DODATEK č. 1
ke Smlouvě o dílo ze dne 14.05.2025
(dále jen „Dodatek“)

na zhotovení díla „**III/30413 Studnice – Lhotky**“.

EVIDENČNÍ LIST ZMĚNY STAVBY

SO 103 III. úsek - III/30413 Studnice - Lhotky

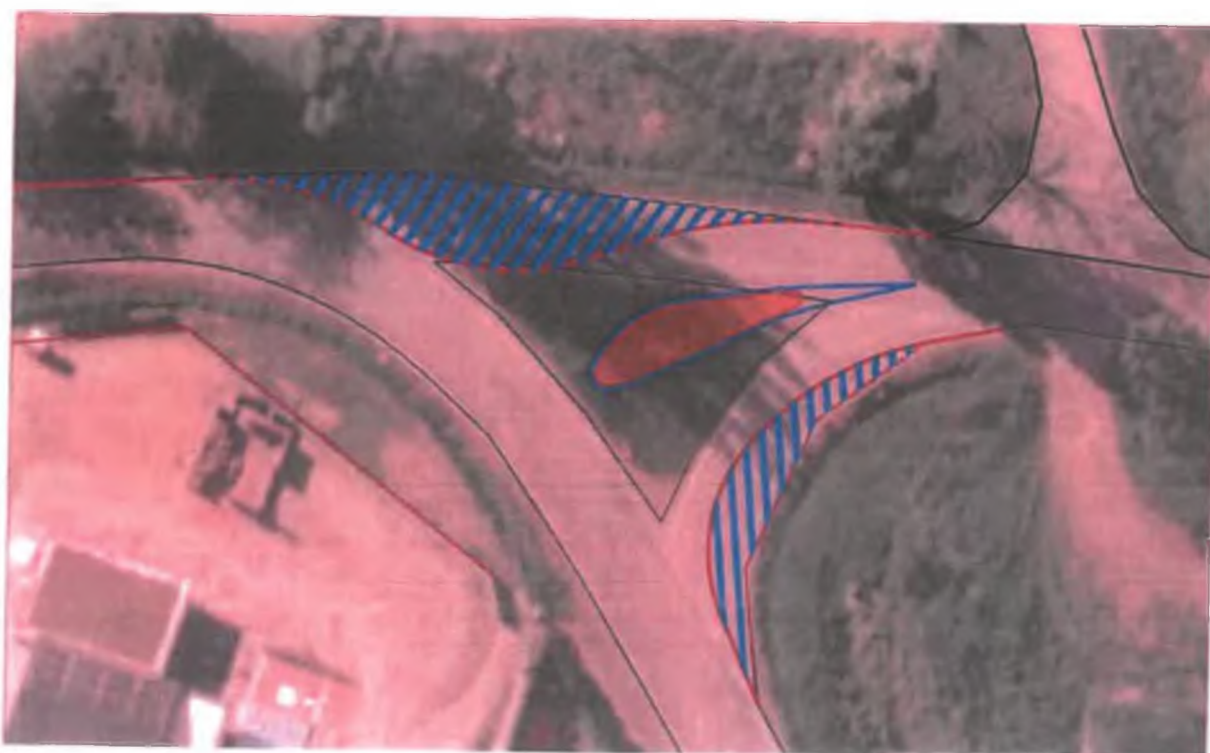
Stanovisko z hlediska bezpečnosti silničního provozu na křižovatce silnic III/304 13 x III/304 15 v k. ú. Lhotky a k návrhu změny uspořádání této křižovatky.

Z těchto výše uvedených důvodů, se nám návrh možnosti provést stavební úpravy prostoru této křižovatky dle přílohy, jeví jako nejlepší možné jednoduché řešení prostoru křižovatky, kdy věříme, že těmito úpravami bude dosažena maximálně možná bezpečnost silničního provozu a je nutné tato z minulé doby nevhodně vybudovaná místa a prostory křižovatek upravovat na současný provoz, kdy neustále stoupá intenzita průjezdu vozidel na komunikacích a principem současné bezpečnosti silničního provozu je budovat samo- vysvětlující a případně co nejvíce

Na podkladě výše uvedeného souhlasíme s tímto návrhem v příloze a předpokládáme, že bude v co možné nejkratší době realizován.
